百間川分派地点の現状と改修の考え方

旭川水系

<水位縦断面図> ・拡散型の氾濫対策のためには樹木伐開が必要

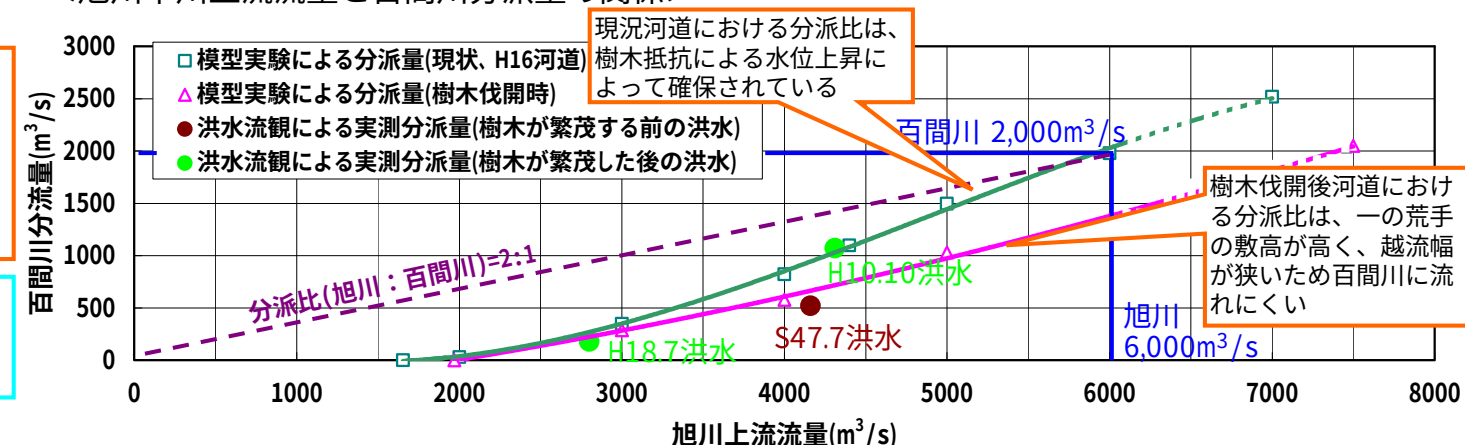
□旭川は樹木が生えており流下能力不足の要因となっている一方で、水位を上昇させ百間川に水を流入させている。歴史的構造物としての越流堤を残すことだけでなく、樹木伐開による河積の確保との関係も踏まえ、百間川への適切な分派方法を検討する必要がある

- 現在は樹木による水位上昇のため百間川に分派しやすくなっているが、一方で樹木は流下能力不足の大きな要因となっており、その解消のために伐開が必要
- 適切な分派の実現のためには越流堤（一の荒手）や二の荒手、背割堤等の構造の見直しが必要。流下能力確保のための樹木の伐開にあわせた適切な分派構造を模型実験等により検討する必要
- 計画規模を上回る洪水に対しても適正な分派等による被害の軽減を図るとともに、分派量に影響を及ぼす樹木等の管理を適正に実施

- ・樹木は水位を上昇させ、計画流量時の分派比が計画の分派比と同程度(旭川：百間川=2：1程度)となっているが、河積確保の支障

- ・越流堤の敷高が高く、樹木を伐開すると百間川への分派量が減少

<河積と水面の縦断形>

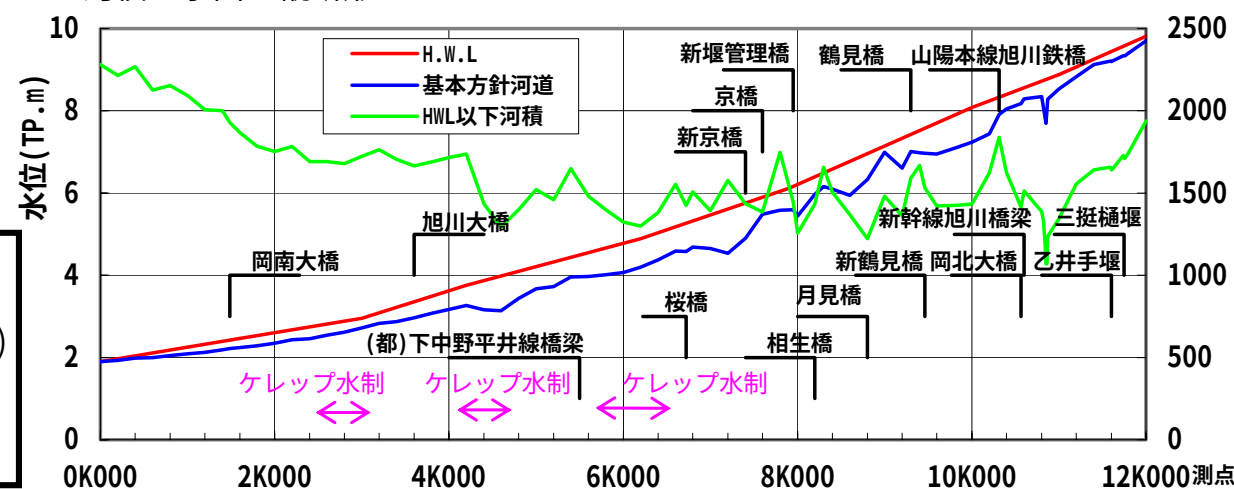
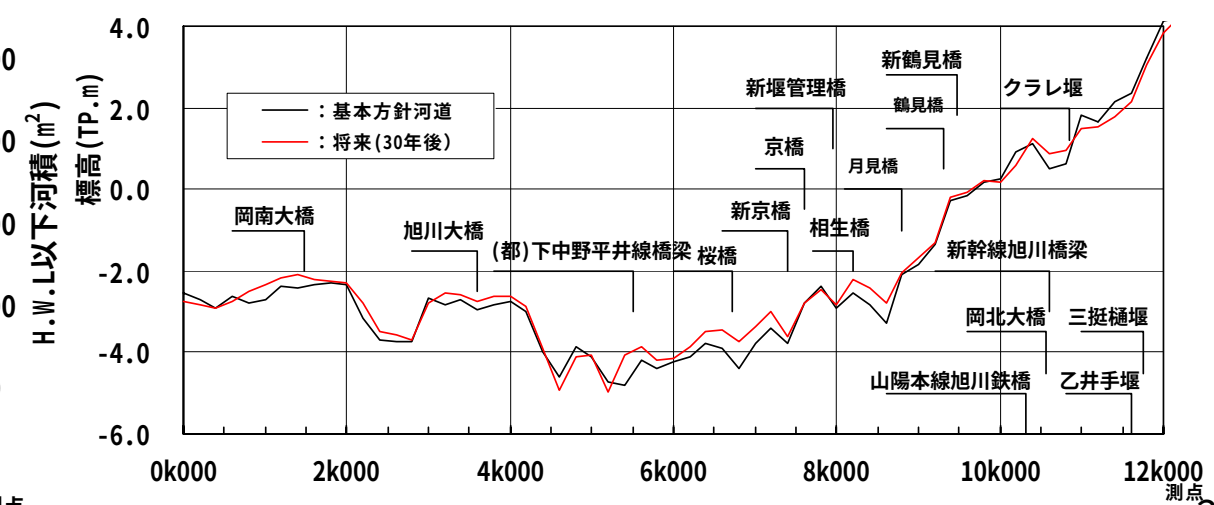
□ケレップ水制の影響で洪水時に洗掘等が起こると考えられるが、維持は可能なのか

- ・ケレップ水制は流下能力の障害に影響を与えておらず、河床の経年変化や河床変動計算による将来予測の結果からも将来的に大きな河床変動傾向はないものと予測
- ・治水上の支障はなく今後も存置していくが、洪水や老朽化による損傷、堆積による埋没、環境面等について、モニタリングを実施しながら適切に管理

- ・ケレップ水制は洪水の流下断面内に死水域を形成し河積を減少させるが、流下能力が十分にある区間であり、著しい堰上げもない
- ・河床変動予測計算によると河床は概ね安定傾向

百間川と水質浄化の取り組み

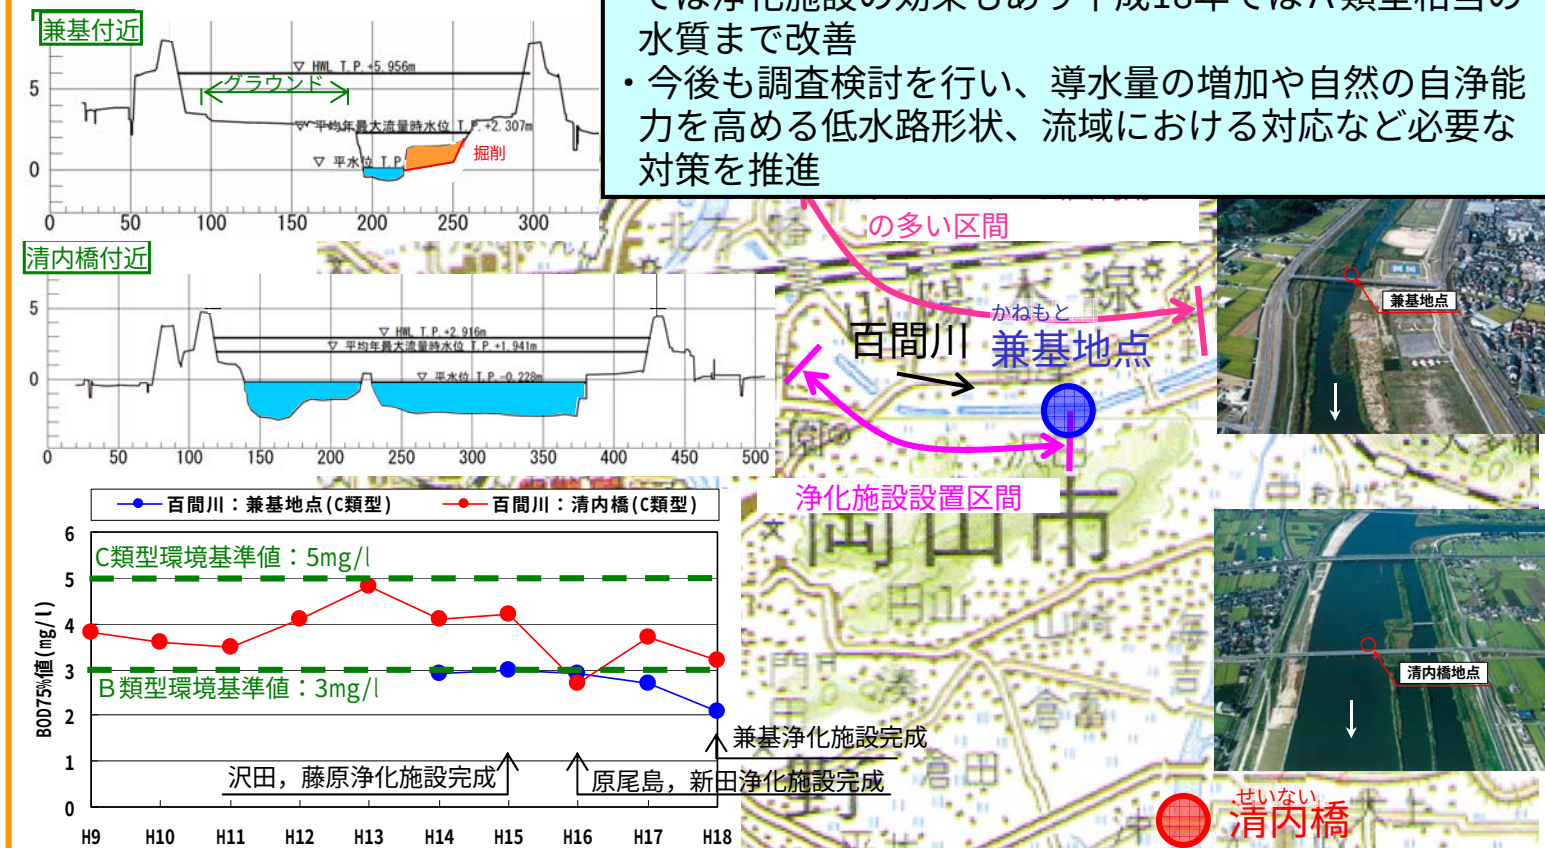
- 百間川の水質については、親水空間としての位置づけもあるため、現在の環境基準(C類型)を満足するだけでなく、さらに改善して行くべきではないか
- 百間川は流入量が少ないが、水質の改善が可能なのか

- グラウンド・公園利用の多い百間川上流域区間では、環境基準(5mg/l、C類型)より厳しい目標水質(3mg/l、B類型相当)を設定して水質浄化対策を実施
- 一定の水質改善が見られており、今後も調査検討を行い必要な対策を推進
- 環境基準だけでなく多様な視点で評価を行い、水質の改善に努める

- ・百間川は自然河川の流入がほとんどなく流入水が滞留しやすいことから、快適に水辺を利用できる目標水質としてBOD=3mg/l(B類型相当)を設定し、都市水環境整備事業(直轄)により、生活雑排水の流入負荷の高い排水樋門5箇所浄化施設を整備

関係市町村下水道等整備状況(経年変化)

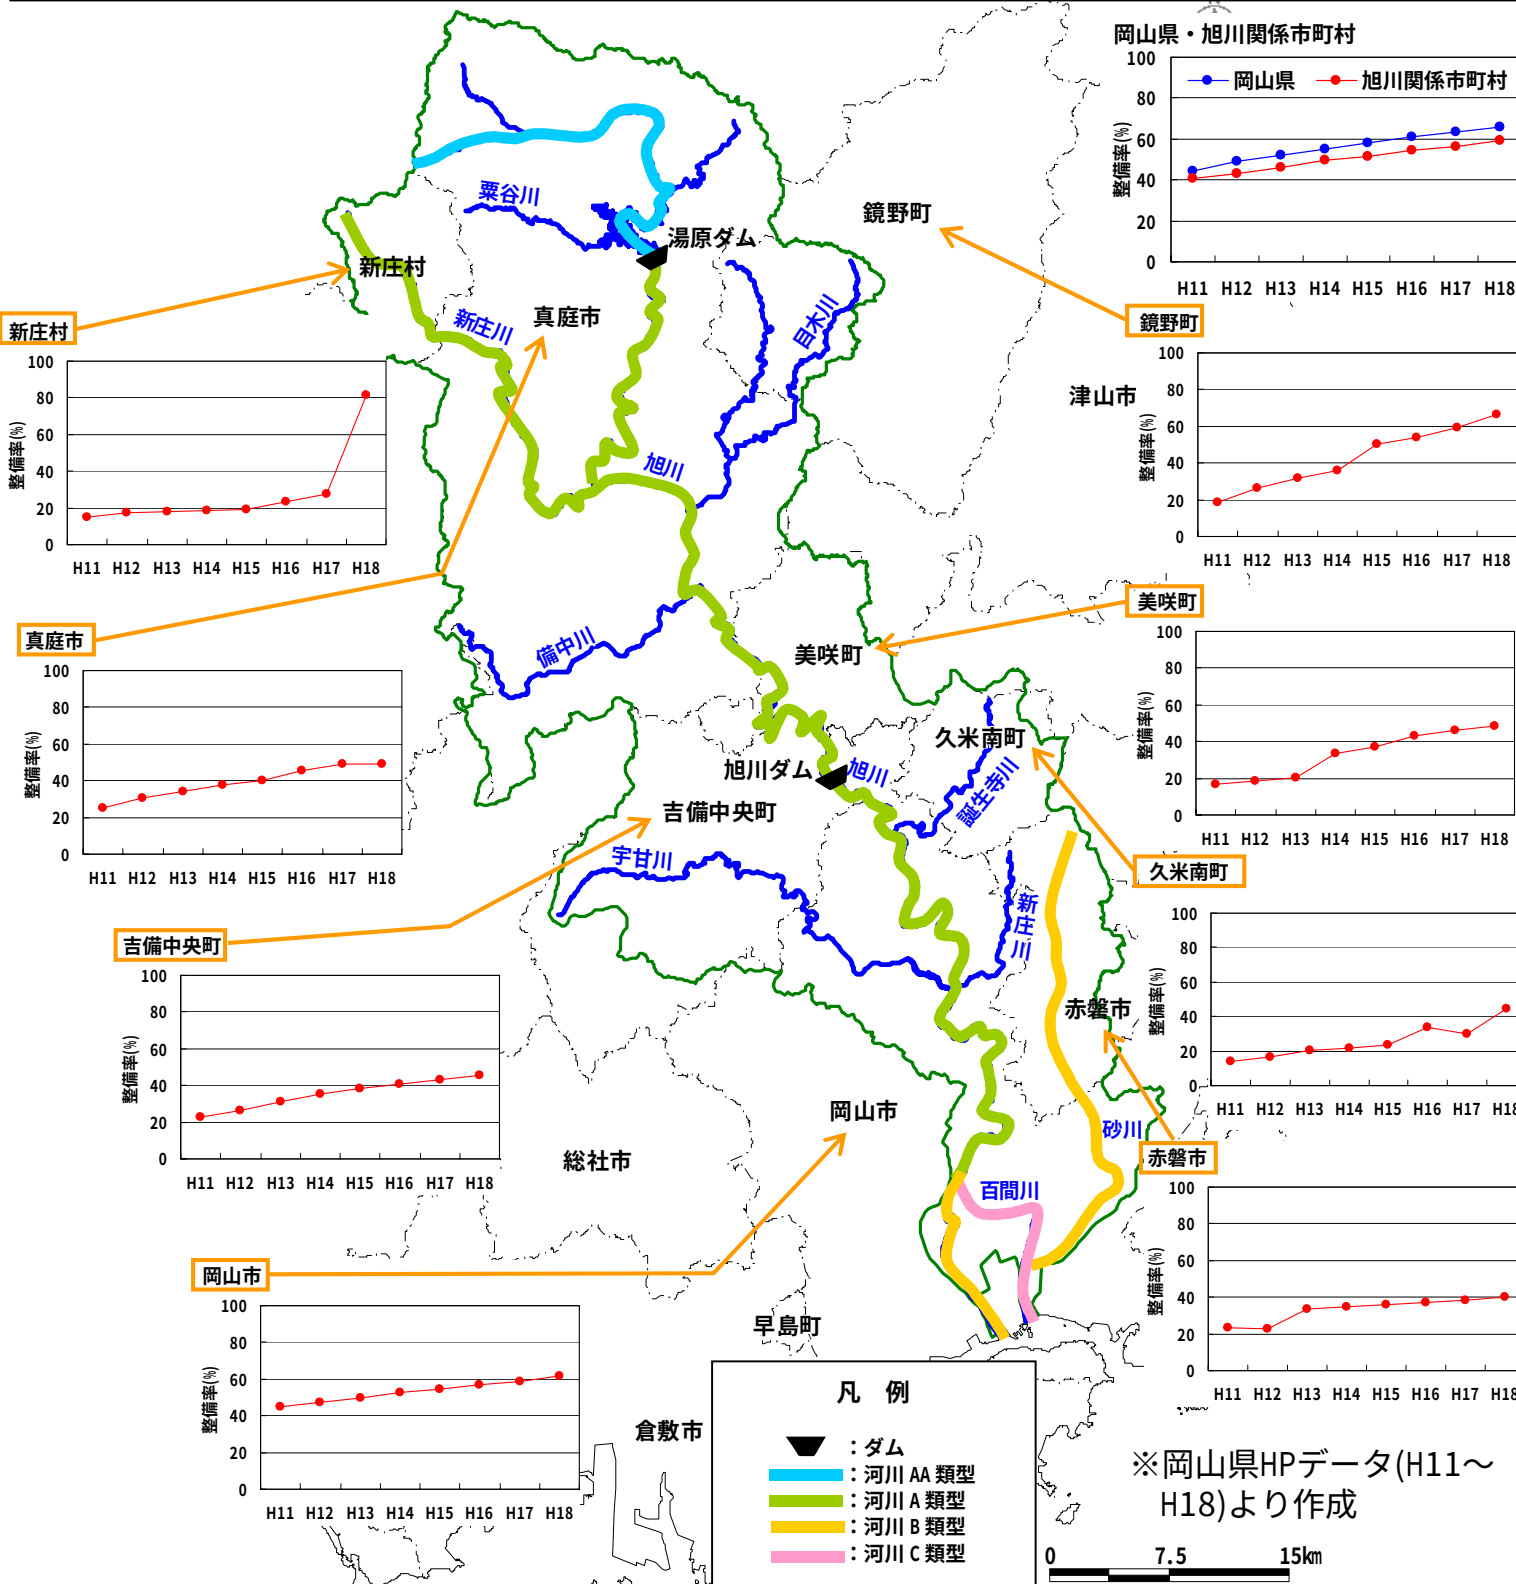
□流域の汚水処理施設の整備状況はどのようなになっているのか

- 平成18年度末の流域関係市町村の下水道等整備率は約59%
- 岡山県平均に届いていないものの整備率は向上

- ・岡山県全体の下水道等整備率は約66%
- ・旭川関係市町村の整備率は約59%と岡山県全体平均に達していないが徐々に向上
